**PRÉFET
DE LA ZONE
DE DÉFENSE
ET DE SÉCURITÉ
OUEST**

SYNTHESE DE LA CONSULTATION

NANTES : consultation du public préalable à la délivrance de l'Autorisation Environnementale nécessaire à la création du Centre de Rétention Administrative (CRA)

Le présent mémoire apporte les réponses aux questions relayées par la commission dans le cadre de sa synthèse des observations du public.

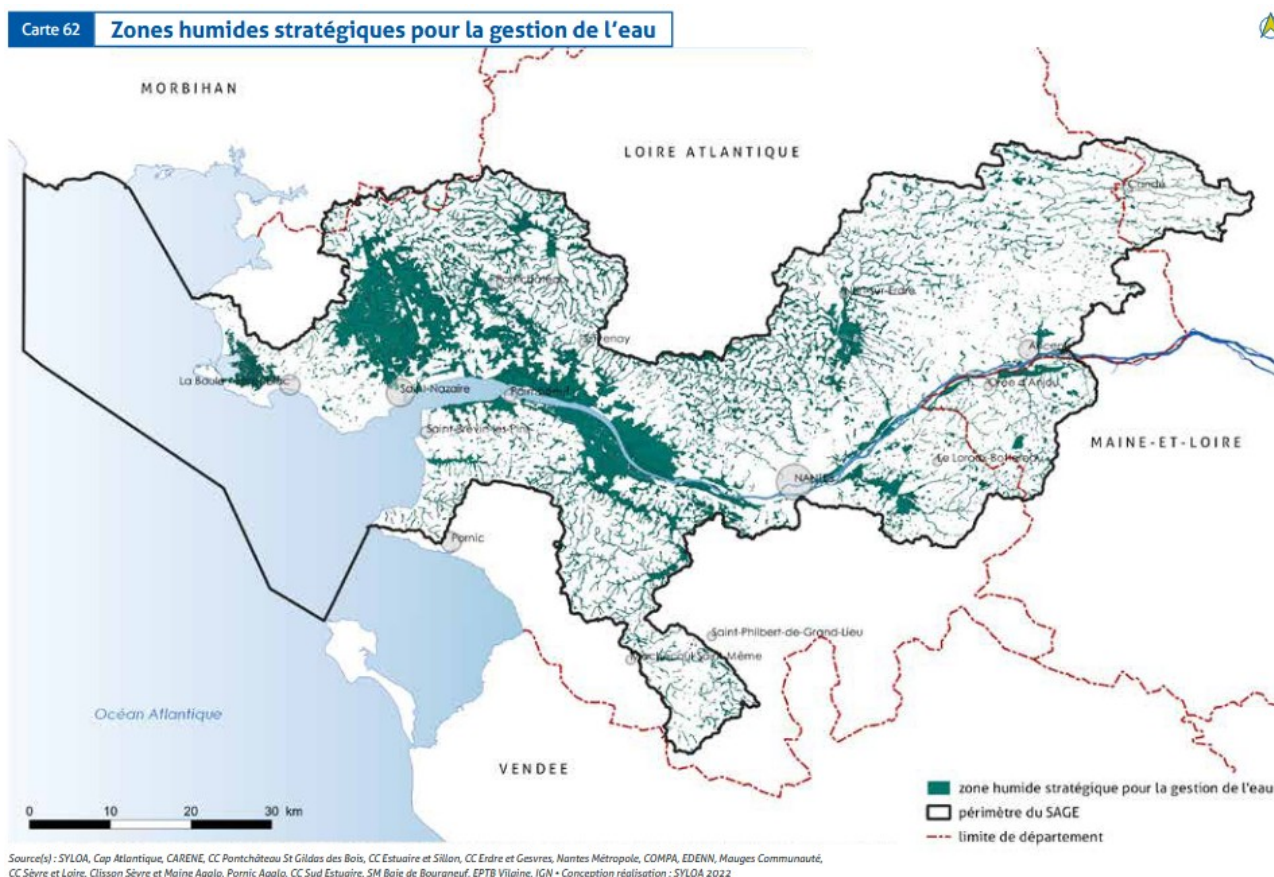
4) Estimez-vous que le réseau d'assainissement du secteur est adapté et suffisant pour répondre au raccordement et aux besoins du projet ?

Tout d'abord, il convient de rappeler que le projet est localisé dans un secteur voué à l'urbanisation (zone US) selon le PLUm.

Ensuite, le certificat d'urbanisme n°044 109 25 04149 en date du 16 Octobre 2025 ne fait pas état de contre-indication sur le réseau d'assainissement.

Enfin, le projet représente un volume d'effluents de 140 équivalents habitants, qui apparaît très limité au regard de la capacité de traitement de la station d'épuration de Tougas (0,04%) et du potentiel d'effluents de la ZAC « Champ de manœuvre » dans le périmètre de laquelle il s'inscrit. En effet, il convient de rappeler que cette ZAC vise la construction de 2000 logements, avec un calibrage des réseaux pour accueillir environ 4000 EH d'effluents.

Figure 145 : localisation des projets pour l'analyse des effets cumulés et des éléments fragmentant (continuité écologique)

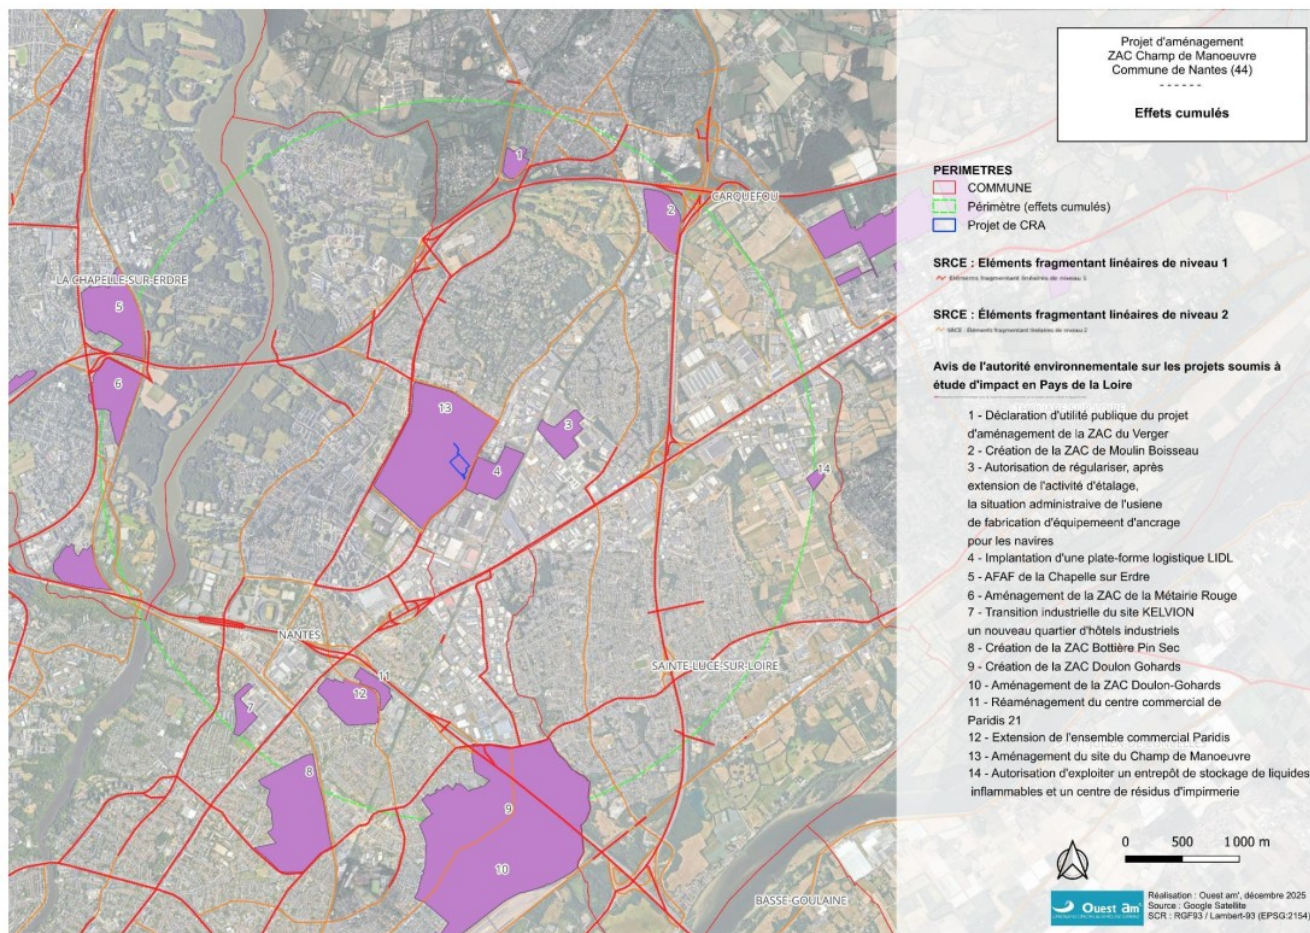
4) Les impacts cumulés avec l'aménagement de la ZAC du Champ de Manœuvre ont-ils été réévalués à la lumière des observations formulées pendant la consultation ?

En effet, les associations relèvent que le maître d'ouvrage relativise l'atteinte en la rapportant à un « impact de 17/500e des surfaces à aménager » de la ZAC. Elles estiment qu'il revient d'apprécier la séquence ERC projet par projet, alors que l'atteinte au maillage écologique (entre vallées de l'Erdre et de la Loire), à la tête de bassin et à la nappe perchée doit être évaluée au titre des effets cumulés (art. R.122-5 du code de l'environnement) à l'échelle de l'ensemble fonctionnel ZAC + CRA. La destruction d'un îlot boisé et humide mature prive en outre le quartier d'un îlot de fraîcheur, d'un puits de carbone et d'un régulateur hydraulique, fonctions d'intérêt direct pour les habitants actuels et futurs, notamment ceux de la ZAC. Quelle analyse le SGAMI fait-il de cette remarque ? Le SGAMI compte-t-il compléter le dossier pour prendre en compte la remarque des associations ?

Dans un rayon de 3 km autour du projet, il a été recensé 13 projets menés ou encore en cours (tableau 72 du Dossier Loi sur l'Eau).

Seul le projet d'aménagement de la ZAC Champ de Manoeuvre, dont le Centre de Rétention Administrative est jointif, engendre des effets cumulés : les habitats impactés sont sensiblement similaires, tout comme le cortège d'espèces, au sein de la même zone. La création du Centre de Rétention Administrative risque d'engendrer des effets cumulés sur la faune (perte d'habitats) et la fonctionnalité écologique à l'échelle du site, de manière modérée du fait de l'implantation du CRA à l'extrémité sud de la ZAC. Le contexte urbain, d'ores-et-déjà dense en bâtis et en infrastructures routières, permet de relativiser cet effet cumulé sur la fonctionnalité écologique.

Figure 5 : pollution lumineuse diffuse (2024) autour du projet d'aménagement

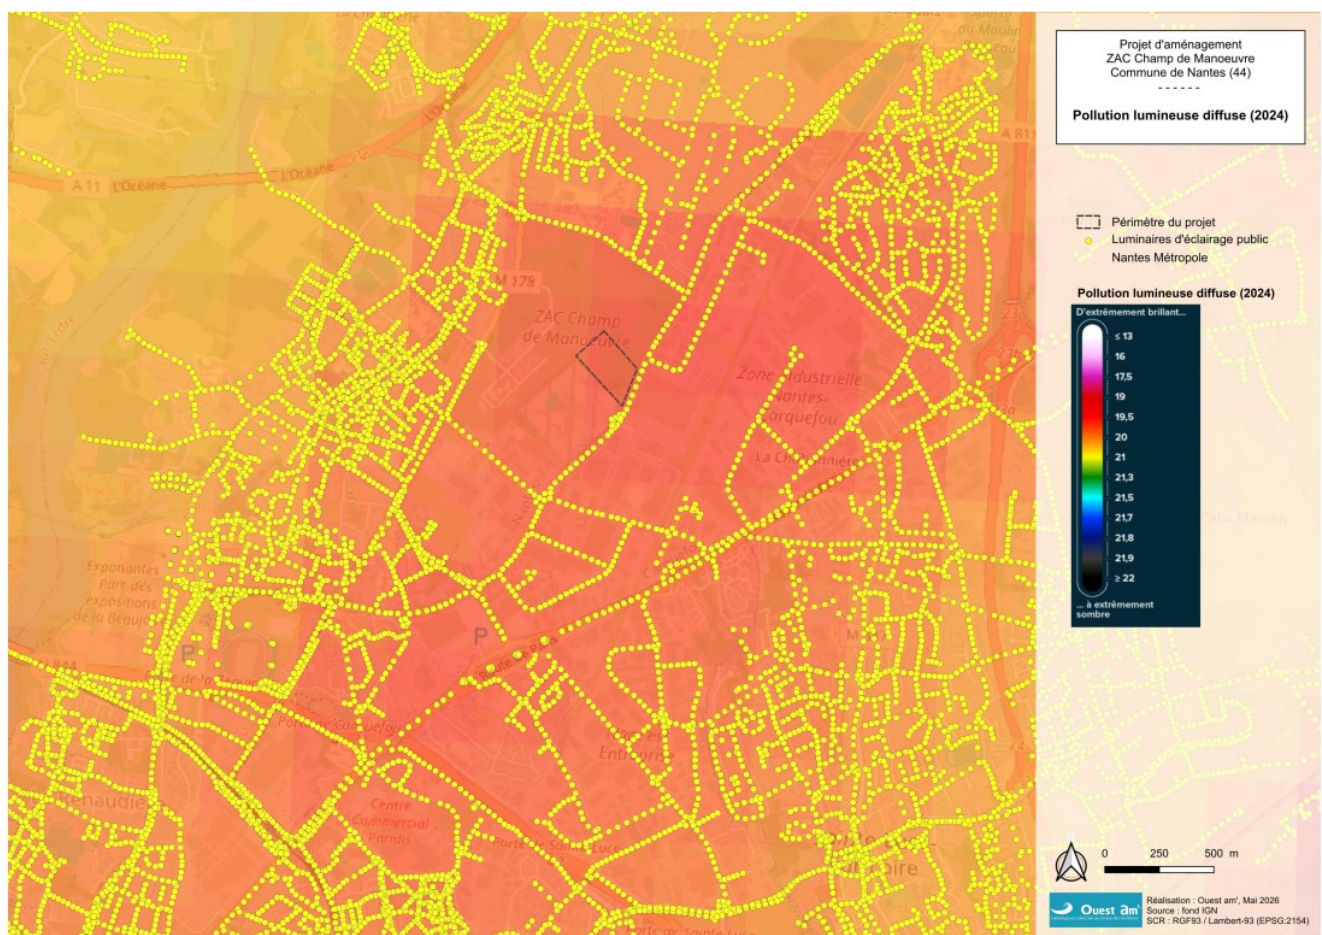
6) Les incidences de la pollution lumineuse sur les chiroptères, notamment la Noctule commune, peuvent-elles être mieux documentées ?

L'éclairage nocturne, indispensable pour des raisons de sécurité aux abords des bâtiments, a été développé de manière à réduire les impacts sur la faune et plus particulièrement en ce qui concerne l'éclairage du côté boisement.

Ainsi, deux sources lumineuses d'intensités différentes sont proposées :

- Un éclairage d'une intensité de 100 lux au niveau des aires de stationnement prévues pour la police côté maison d'arrêt (d'ores-et-déjà éclairée) et au niveau du chemin de ronde ;

- Un éclairage d'une intensité de 20 lux au niveau des aires de stationnement réservée aux prestataires et au niveau de la route d'accès, côté boisement.

Les éclairages se concentrent exclusivement aux abords directs des installations (hors noues pour la gestion des eaux pluviales). Aucune source lumineuse n'est prévue au-delà de ce périmètre.

Par ailleurs, le contexte dans lequel s'inscrit le projet d'aménagement est déjà sous influence d'une pollution lumineuse diffuse, principalement en lien avec la maison d'arrêt et la zone industrielle de Nantes-Carquefou.

La cartographie ci-dessous illustre cette pollution lumineuse diffuse (2024), issue de <https://darks skylab.com/light-pollutionplatform/>, source référencée sur le site de la SDES (Statistique publique de l'énergie, des transports, du logement et de l'environnement - <https://www.statistiques.developpement-durable.gouv.fr/la-pollution-lumineuse-en-france-en-2023-0>).

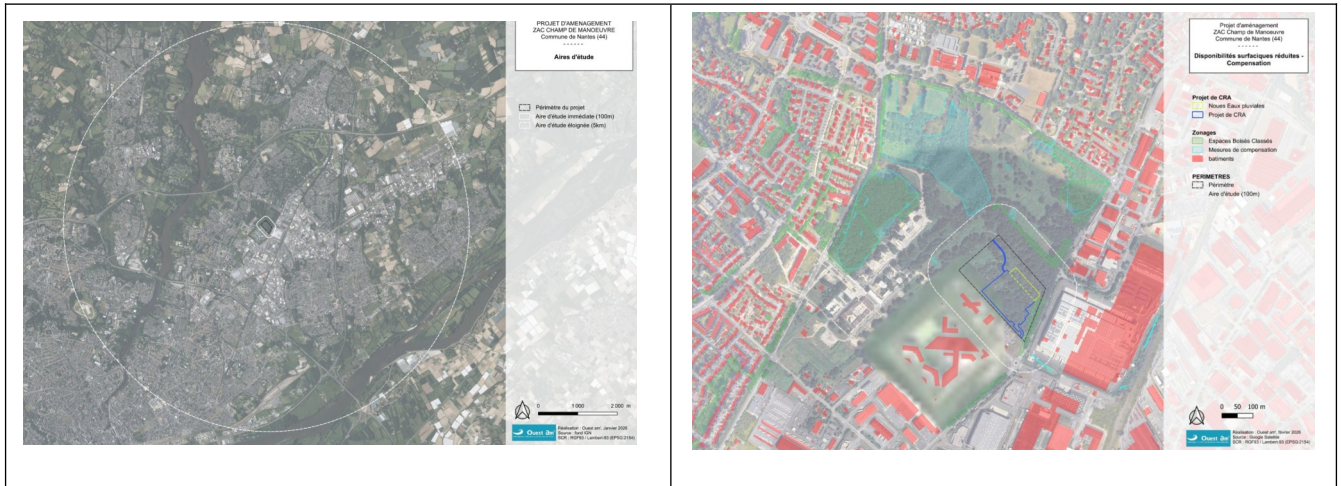
6) Pouvez-vous fournir le tableau d'analyse des surfaces des 3 candidats du marché général de construction et de gestion du CRA ?

En ce qui concerne le critère 2, la surface d'emprise globale a été analysée pour chacun des projets afin de limiter l'impact sur la parcelle et éviter la zone identifiée comme présentant de forts enjeux environnementaux.

Le candidat retenu est celui qui impacte le moins de surface sur la parcelle.

Annexe 1 – Plan masse

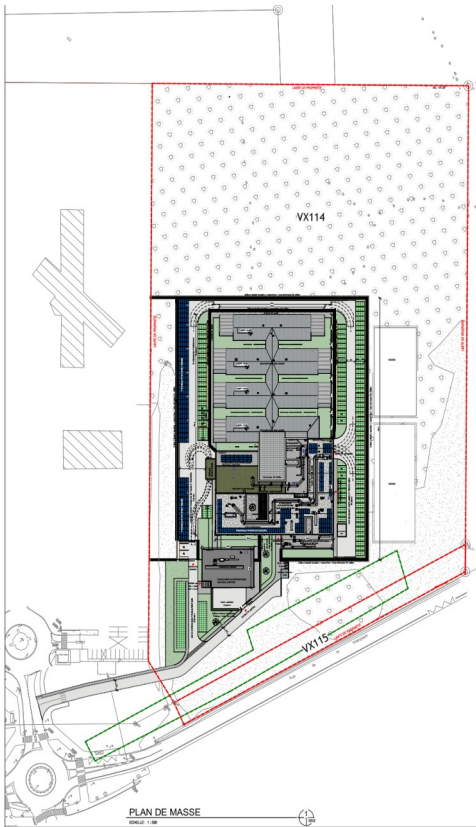
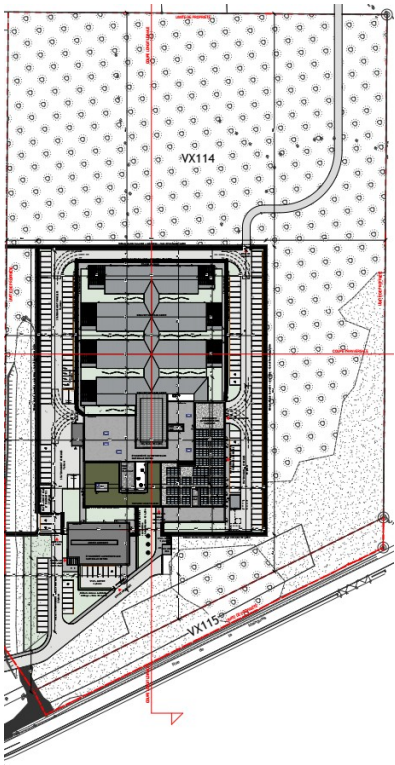
2) Une réduction supplémentaire de l'emprise du projet a-t-elle été étudiée depuis les avis du CSRPN et de la CLE ?

Suite à la consultation de la CLE du SAGE, le projet a été revu afin de supprimer la route d'accès secondaire en partie nord de la parcelle pour ne plus impacter le boisement et cette zone sensible à l'érosion (plan masse du projet – annexe 1 au présent mémoire). La suppression de ce chemin permet

de réduire l'impact sur les habitats sur le secteur concerné (151m² de broussailles forestières décidues et 173m² de chênaie acidiphile).

Suite aux conclusions de la CLE du SAGE, la suppression de la route d'accès secondaire en partie Nord de la parcelle a été décidée pour ne plus impacter le boisement et cette zone sensible à l'érosion.
